**CIRCULAR CON Y/O SIN CONSULTA N°12**  
**LICITACIÓN PÚBLICA NACIONAL E INTERNACIONAL N° LPI 28/2016**  
**OBRA: SISTEMA DE SEÑALAMIENTO PARA IMPLEMENTACIÓN DE ATS EN RAMALES**  
**DIESEL MITRE Y SARMIENTO**

ADIF, Administración de Infraestructuras Ferroviarias Sociedad del Estado, comunica la presente Circular que pasa a formar parte de la documentación licitatoria de la Licitación del título, en el marco de lo reglamentado en el PBC.

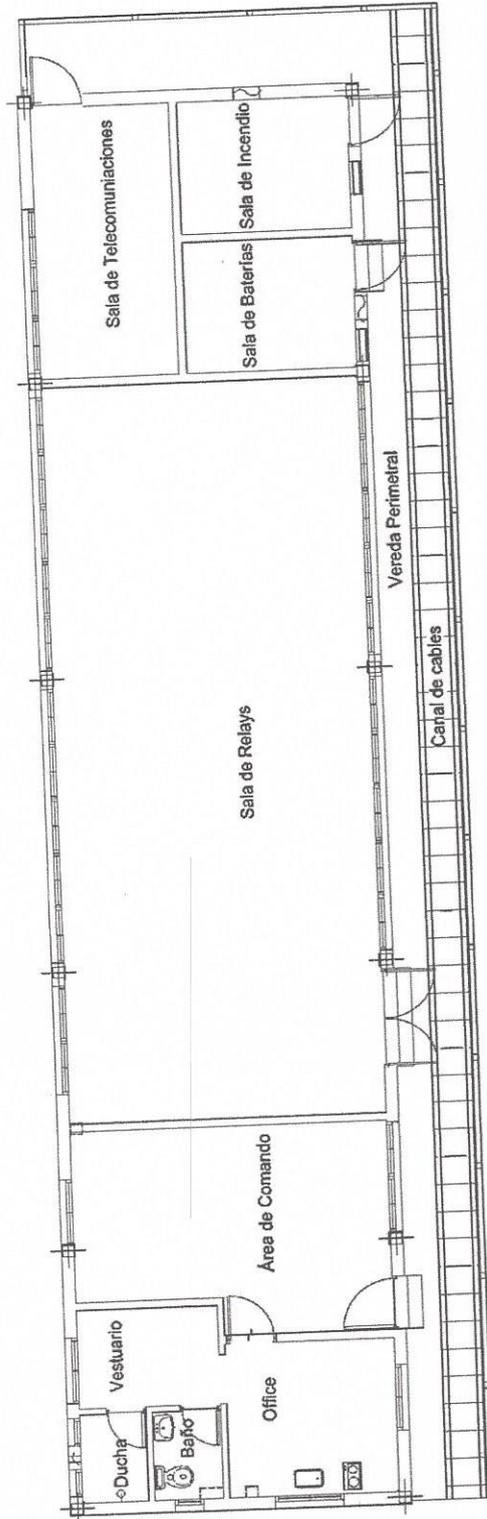
**ACLARACIÓN CON CONSULTA N°3**

Por favor, solicitamos el envío de la planta y detalle en CAD o con mejor definición.

Repuesta N°3

Se adjunta a continuación una nueva copia del esquema mencionado, el mismo debe ser considerado a efectos ilustrativos, no apto para construcción.

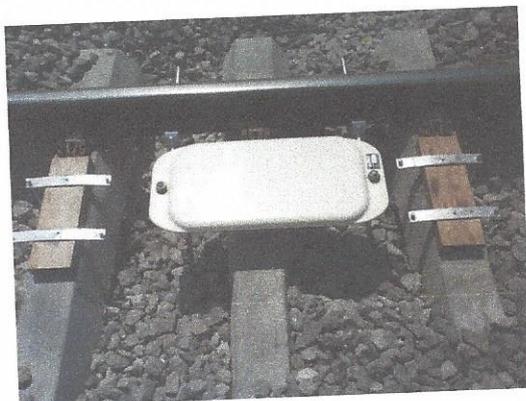
*En el folio N° 376 del PBCP, Punto 5.13, tercer párrafo, "los cobertores para la bobina de vía de PRFV junto a sus accesorios de montaje para el sistema ATS formaran parte de la provisión de la contratista". A fin de poder establecer con mayor precisión para una correcta cotización, requerimos planos de detalles y especificaciones técnicas de los mismos y sus accesorios*

El diseño de los protectores para las bobinas de ATS formará parte de la ingeniería de diseño del Contratista, la cual deberá estar basada en las instalaciones existentes similares de la línea Roca.

En consideración que no se cuenta con planos constructivos de estos elementos, se incluyen ilustraciones de los mismos sujetos a durmientes de hormigón, debiendo considerar al menos un espesor del material PRFV de 3.5 mm y todos los herrajes y bulonerías en acero galvanizado en caliente.

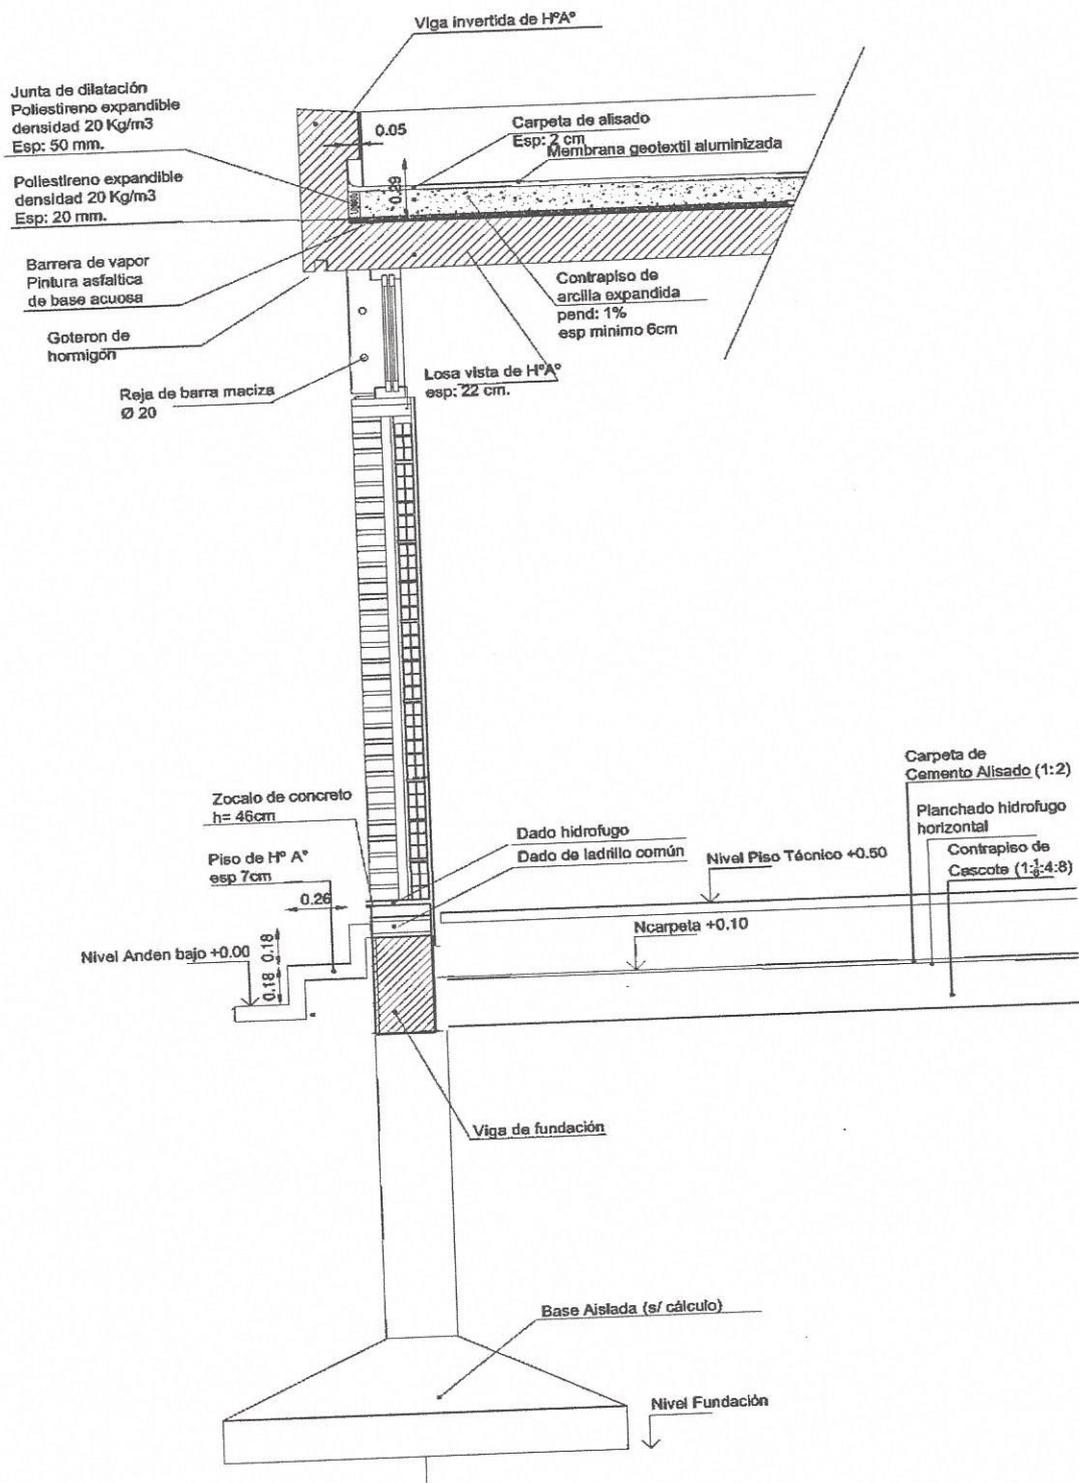
*En el folio N° 536 del PBCP, Anexo VI, producto del escaneo del documento no logra verse con claridad el esquema de detalle propuesto. Solicitamos si puede enviarse en formato digital o re digitalizarlo para una mejor comprensión del mismo,*

Se adjunta a continuación una nueva copia del esquema mencionado, el mismo debe ser considerado a efectos ilustrativos, no apto para construcción.
